南港発電所更新計画に係る
環境影響評価方法書の検討結果

令和6年3月

大阪府環境影響評価審査会

この書面は、令和5年12月25日に大阪府知事から意見照会を受けた「南港発電所更新計画に係る環境影響評価方法書」について、環境の保全の見地から慎重な検討を行った結果をとりまとめたものである。

図7 修正環境影響調査書（昭和 59 年 12 月）における温排水拡散予測範囲及び
 設備更新後の温排水拡散簡易予測結果 (事業者提出資料)

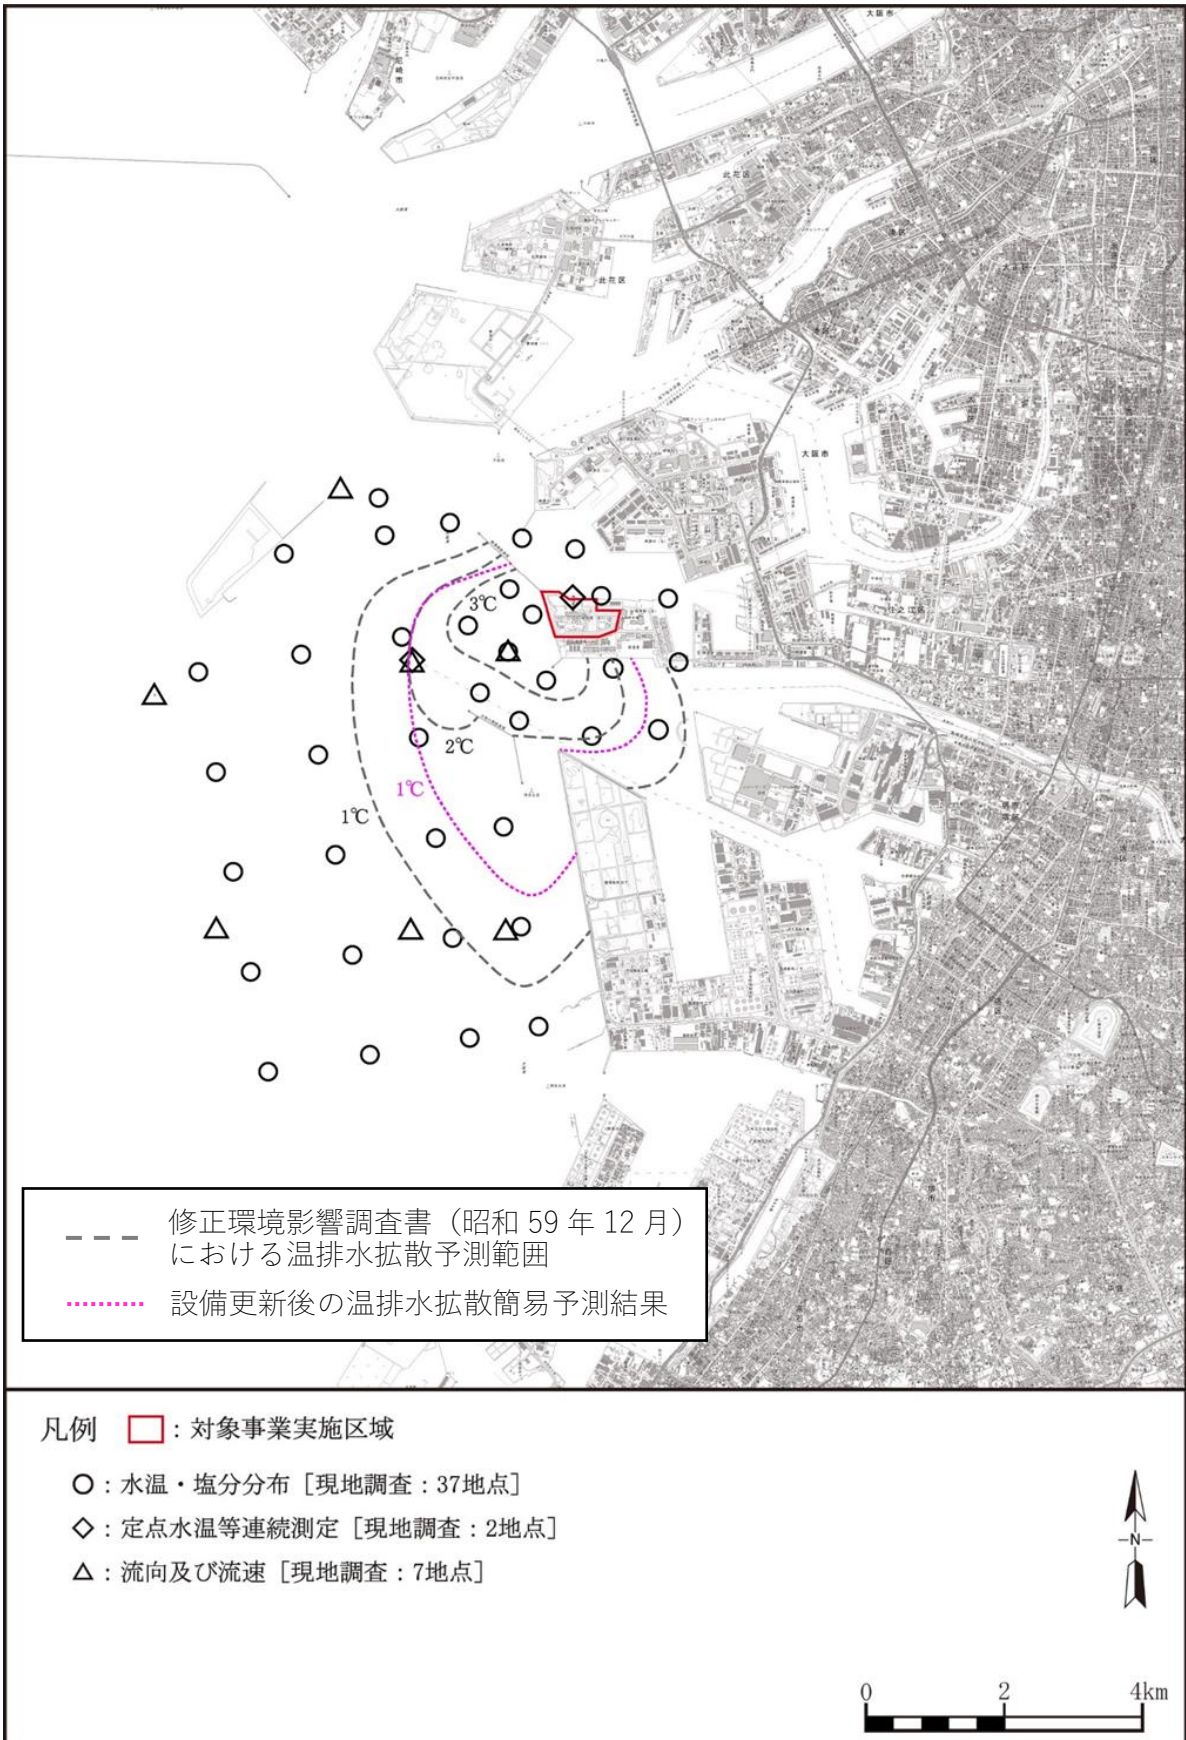
- ・ 流向及び流速の状況については、対象事業実施区域の周辺海域において、7地点で四季ごとに1回、各回15日間連続観測を行う。
- ・ 現地調査の範囲の設定について事業者を確認したところ、図7のとおり、既設南港発電所の修正環境影響調査書（昭和59年12月）に示された調査地点および温排水拡散予測結果、設備更新後の温排水拡散簡易予測結果を考慮して設定したとしている。
- ・ 観測を行う深度については、水温・塩分分布観測については海面下0.5m、海面下1m以深は1m毎に底上1mまで、定点水温連続観測については海面下0.5m、1m、3m、5m、7m、10mの各層、流況連続観測については海面下3mとすると説明している。
- ・ 工事等に伴う水の濁りについては、周辺海域の測定地点8地点の浮遊物質量のデータを収集・整理するとともに、現地調査を対象事業実施区域の周辺海域の20地点で四季ごとに1回測定を行うとしている。
- ・ また、冷却水使用量の減少に伴う水質への影響に関する現地調査については、浮遊物質量の全ての調査地点において窒素、磷及び溶存酸素濃度等を測定するとともに、図8に示す6地点において有機態窒素及び有機態磷等の測定を行うと述べている。

図9 既設南港発電所における温排水の拡散予測範囲及び拡散実測範囲

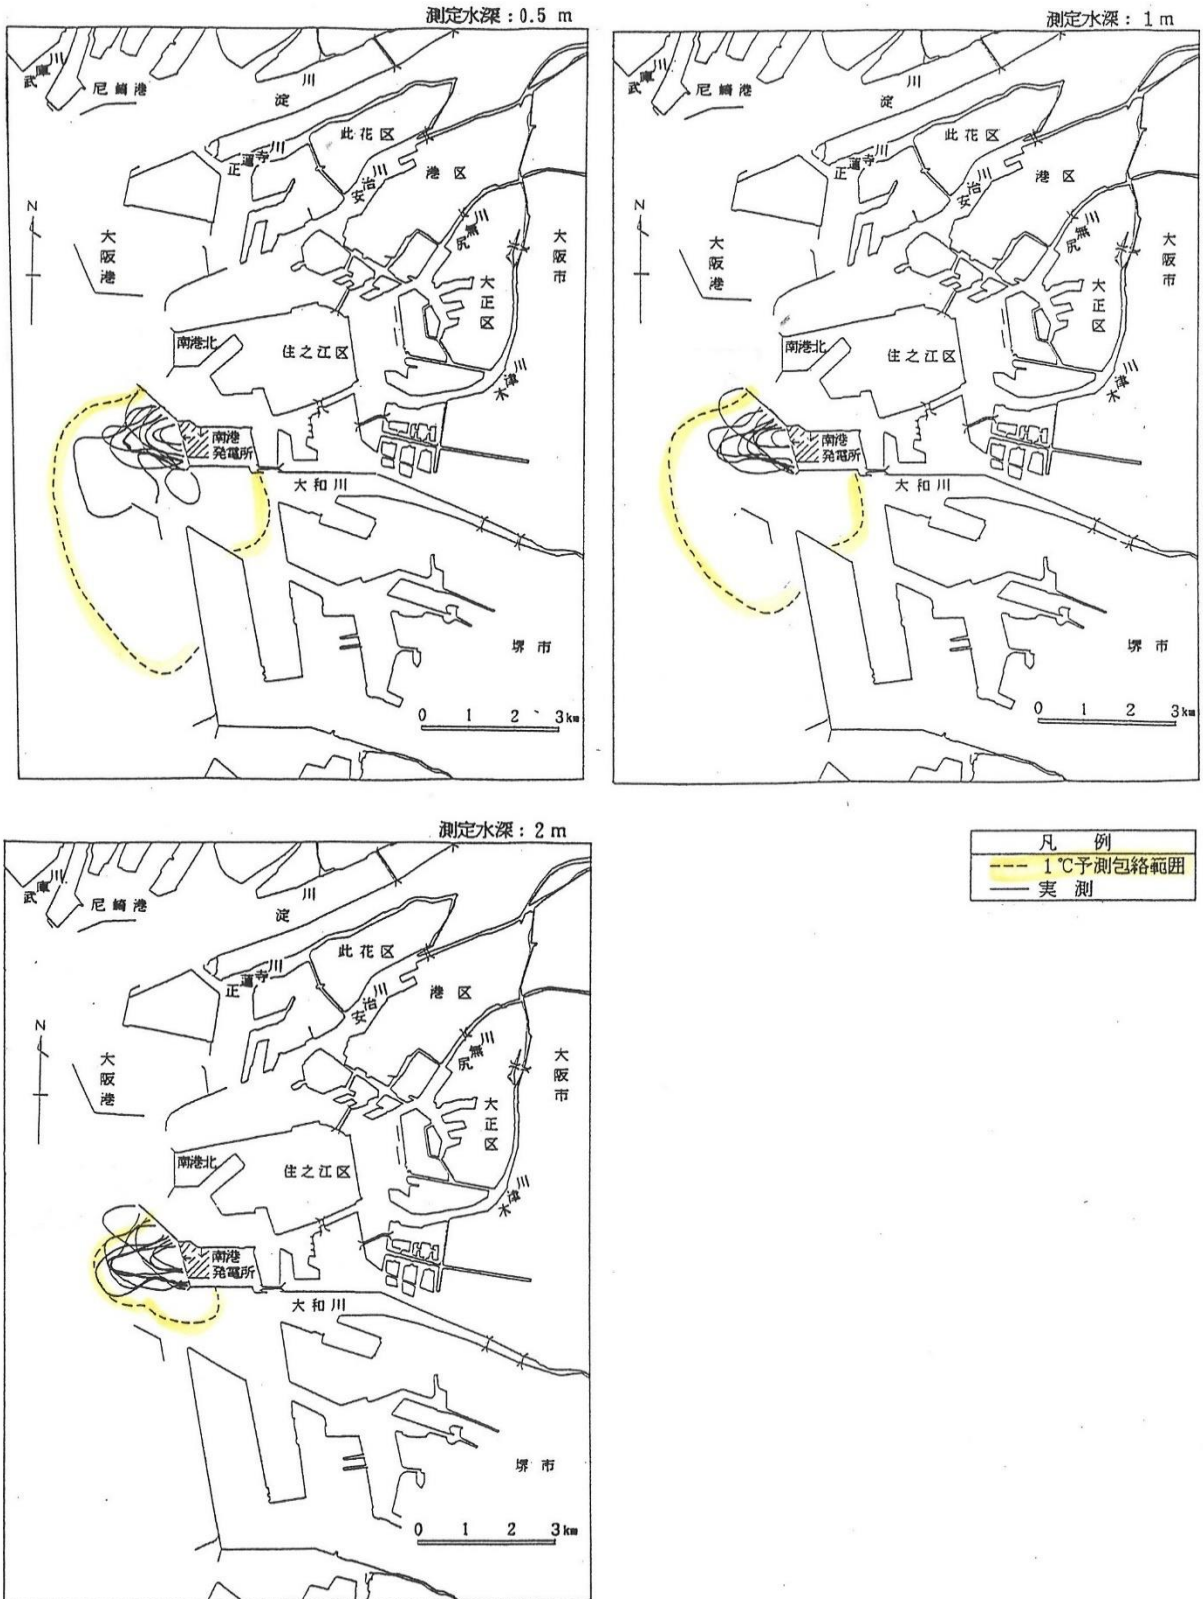
- ・ 温排水の排出に係る水温の予測については、現行施設の環境影響評価における予測結果と施設運用開始後の測定値の間に深度によって相当な乖離が見られることを踏まえ、予測の実施に当たりあらかじめ予測モデルの現況再現性を確認するなど、予測精度の確保に努める必要がある。
- ・ 大阪湾の湾奥部に位置する対象事業実施区域の周辺海域においては海水の停滞性が強く、窒素・リンの濃度や底層の溶存酸素量に悪影響を及ぼしている。
このような状況にあって、公益財団法人海洋生物環境研究所等が行った発電所の取放水が大阪湾湾奥部における溶存酸素の移動に与える影響についての研究において、特に成層が発達する7月から8月中旬にかけて、現行施設の取放水によって鉛直混合が盛んになり表層の高DO水が底層に送り込まれ、放水口直近の底層DOが周辺海域よりも高い値になることが確認されており、現行施設の取放水が一定の水質改善効果を担っている可能性があることを明らかにしている。
- ・ 事業に伴う環境負荷の減少は環境影響を低減する方向に作用するのが一般的であり、本件計画における冷却水量の減少においても周辺海域における水温については影響の低減が当然に予想されるが、他方、水質については海水の停滞性が現在より高まることによる悪化が懸念される。
- ・ 以上を踏まえ、冷却水使用量の減少に伴う周辺海域の水質への影響についての調査、予測及び評価をその他の環境影響評価と一体的に行い、これらの結果を準備書に記載することにより、影響の程度を明らかにし、関係諸機関による大阪湾の水質保全にも活用されることが望まれる。
